## NOTAT

Oppdrag **Tonstadbrinken – Kvikkleireutredning**  
 Kunde **Trondheim Eiendom**  
 Notat nr. **G-not-002**  
 Til **Kristin Hulsund Bjerge** **Trondheim Eiendom**

## TONSTADBRINKEN - KVIKKLEIREKARTLEGGING OG VURDERING AV OMRÅDESTABILITET SVAR PÅ KOMMENTARER FRA 3-PARTSKONTROLL

OPPDRAG NR. 6110730	MÅLESTOKK 1:800	BLAD NR. 01	AV 01
		TEGNING NR. 113	REV. 01

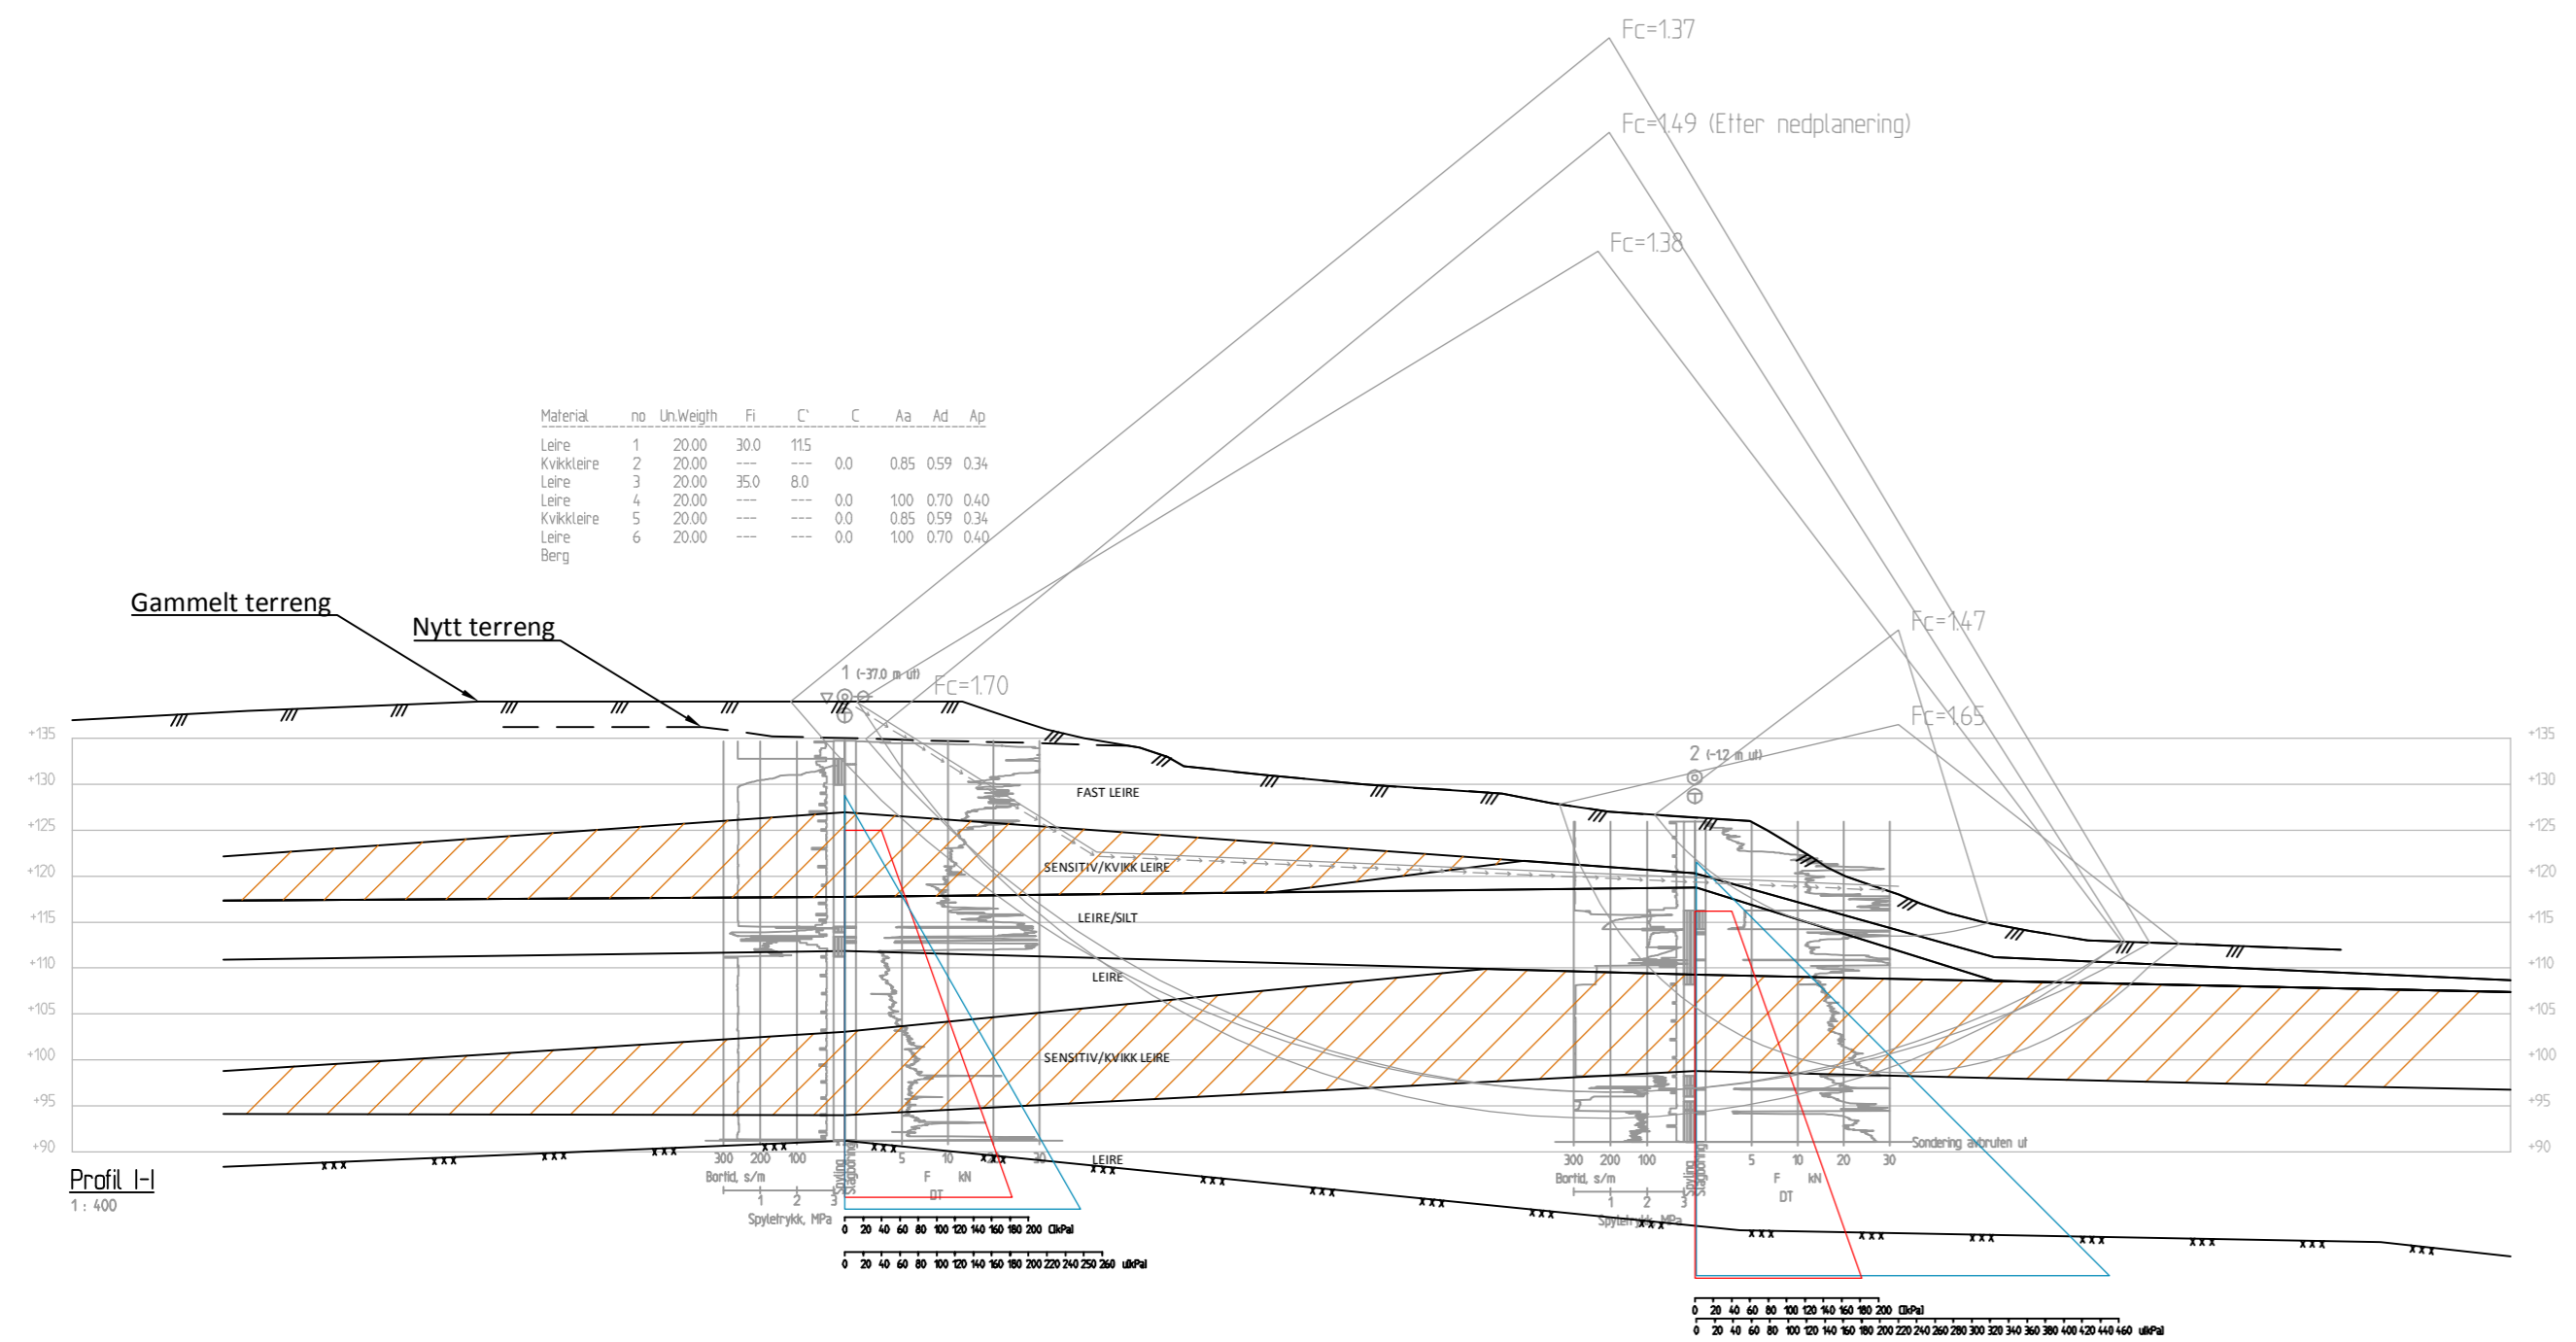
8	Det stemmer.
9	Det er benyttet et generelt ADP-forhold lik 1,0/0,7/0,4, men disse verdiene er i forhold til en redusert aktiv skjærstyrke i sensitiv og kvikk leire(15 % reduksjon av peak-verdi fra tolket CPTU). Dette innebærer at ADP-forholdet for disse leirene er 0,85/0,59/0,34 i beregningene i forhold til aktiv peak-verdi.
10	<p>Profilene er generert på grunnlag for terrengmodell mottatt fra Trondheim kommune i SOSI-fil. Det er også generert en terrengmodell av de prosjekterte kotene fra LARK. Programvaren Novapoint er benyttet for formålet.</p> <p>Alt grunnarbeid i området er stort sett ferdigstilt. På grunn av at entreprenøren, Grunnarbeid AS, gikk konkurs, gjenstår kun noen mindre arbeider, men uten betydning for kvikkleireutredningen.</p> <p>Vi er enige i at de grønne kotene er noe utydelige, men håper at kotene tegnet på plantegningen C1B var noe oppklarende. Alle beregningene er utført med det gamle terrenget, dvs. før nedpanering og oppfylling. Ettersom det ble oppnådd akseptabel materialfaktor i alle profiler er det ikke utført noen beregninger med det nye terrenget ettersom dette medfører forbedringer av materialfaktoren.</p>

3. parts vurderinger er gjennomgått og kommentert. De ulike punktene er besvart og der det har vært nødvendig i utfør aksjoner er dette utført. Beregningsresultater fra profil I (tegning 113 og 114) er vedlagt.

OPPDRAG NR.	MÅLESTOKK	BLAD NR.	AV
6110730	1:800	01	01
TEGNING NR.		REV.	
114		01

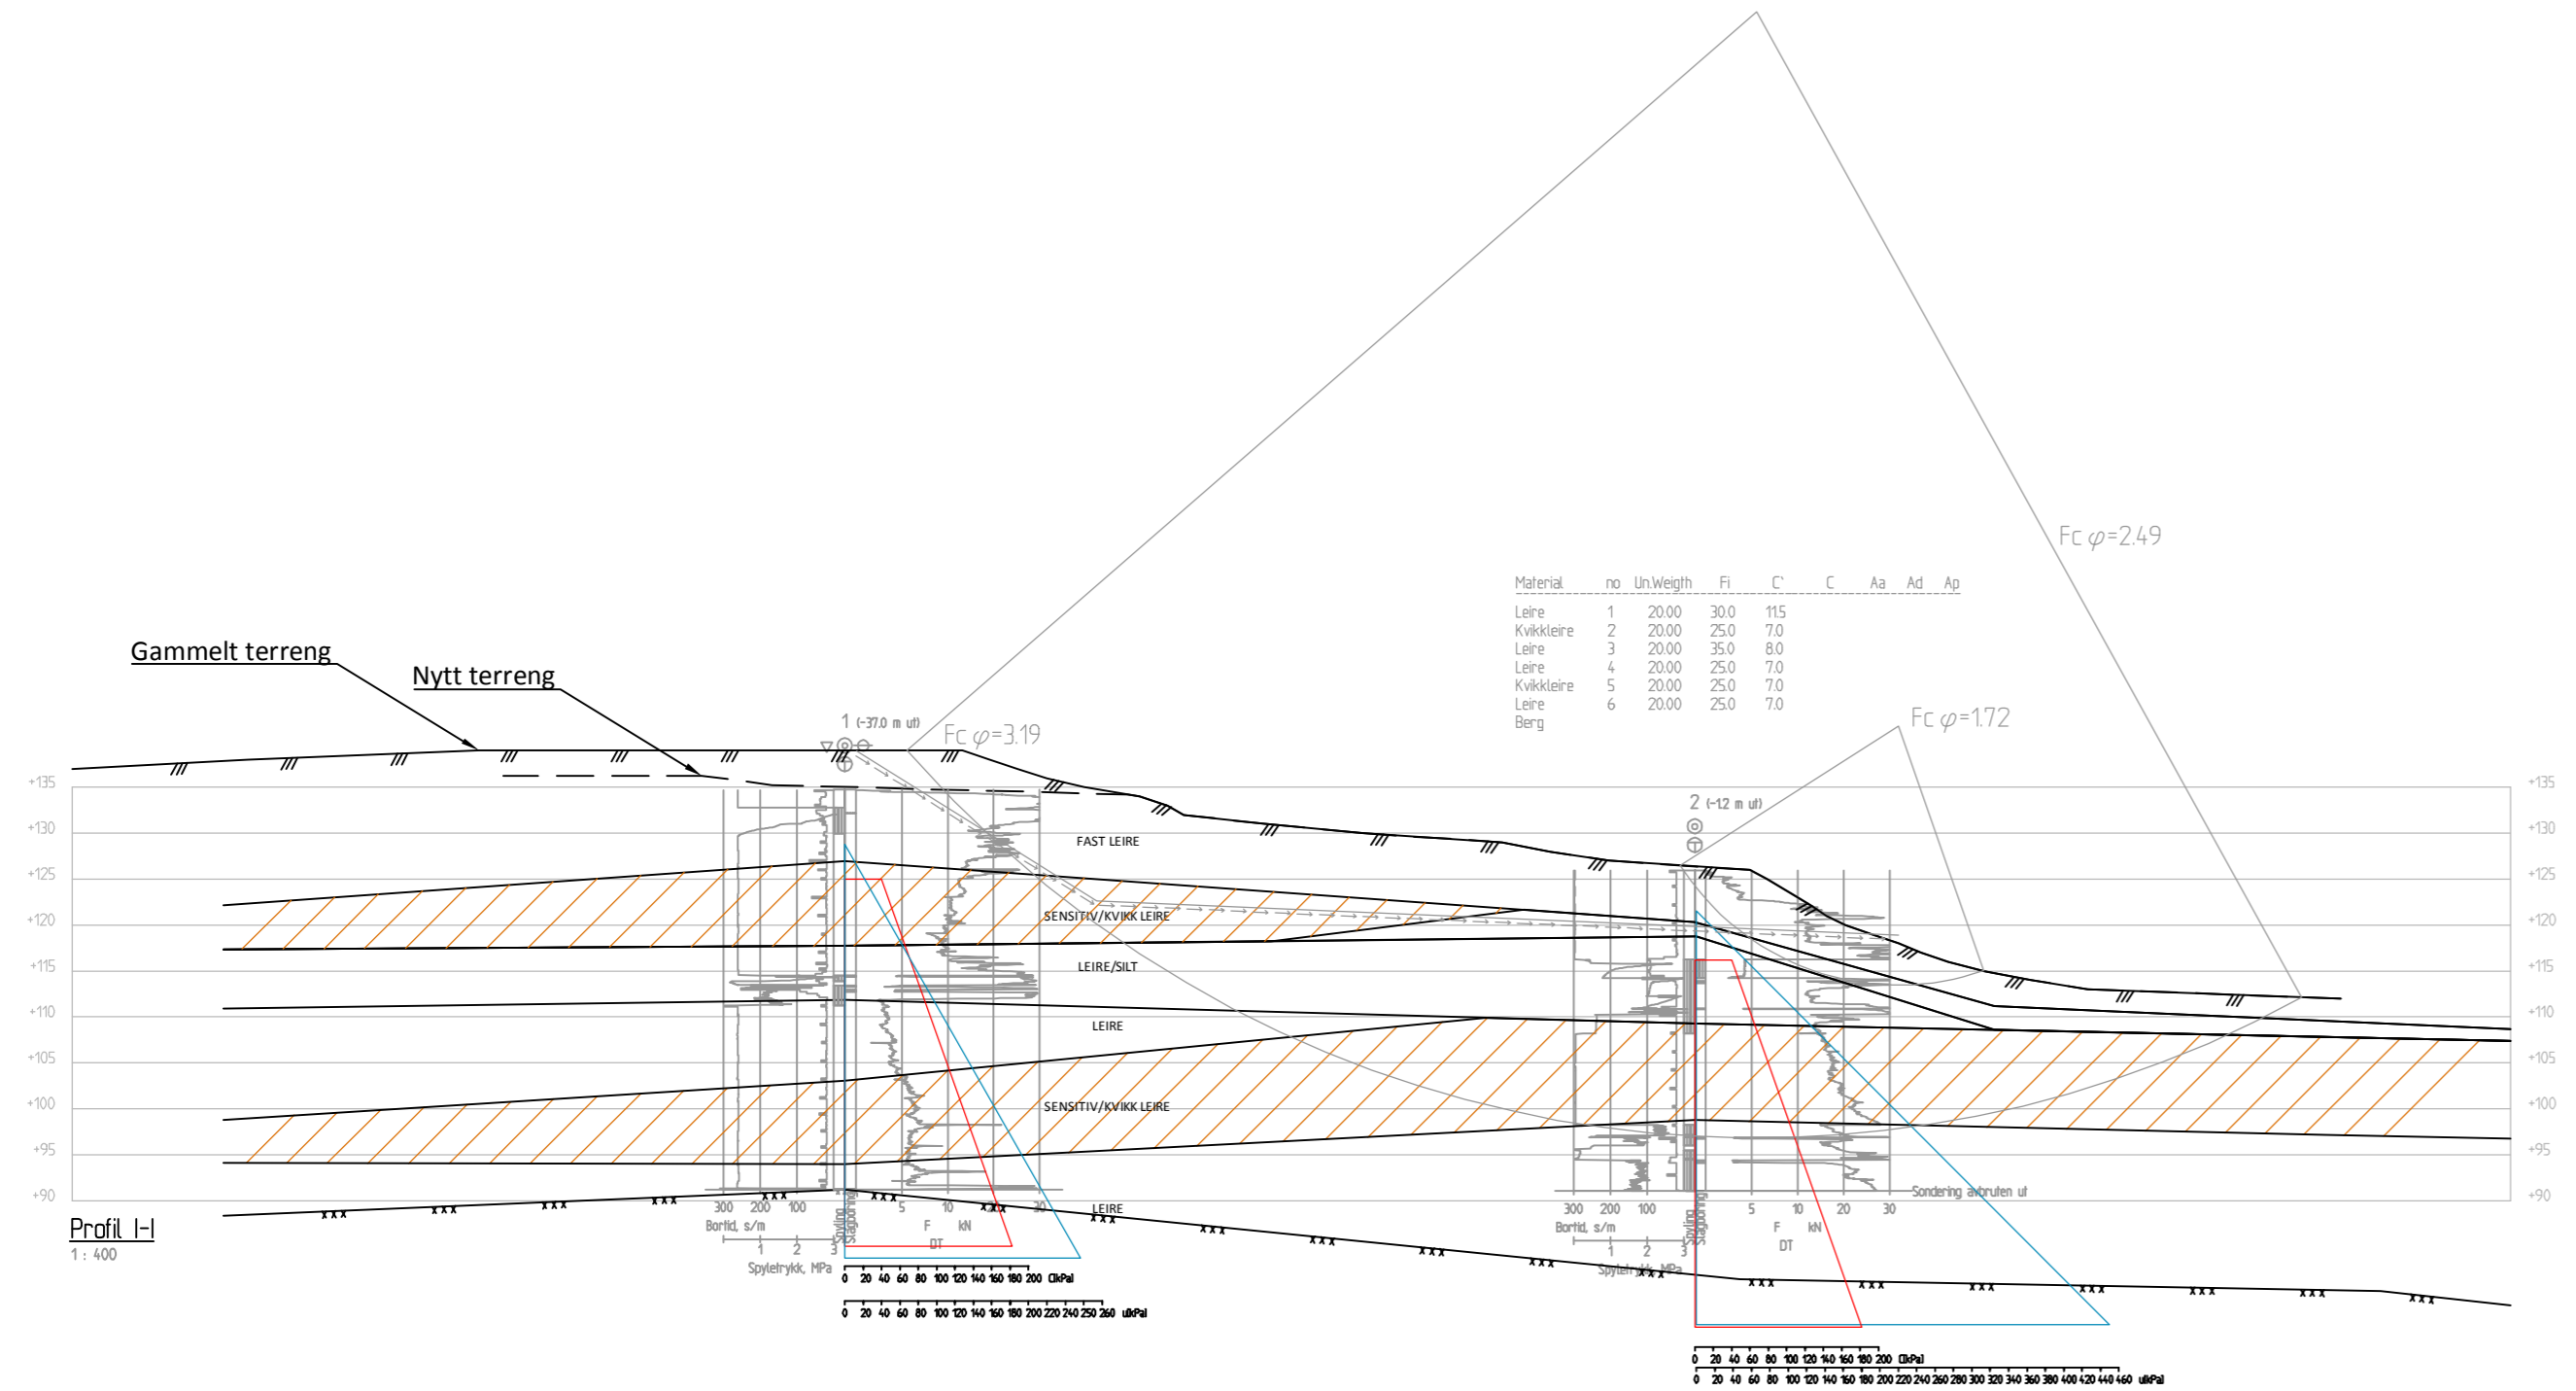
5	OK
6	Vi har ikke praksis for å benytte tolkede effektivspenningsparametere fra CPTU i leire, men baserer i hovedsak våre effektivspenningsberegninger på tolkninger fra utførte treaksialforsøk og erfaringsverdier. Dette er årsaken til at forholdet ikke er kommentert i rapporten.
7	OK, Det fremkommer også fra de utførte totalsonderingene at en kan ha innslag av sensitiv leire i dybden.
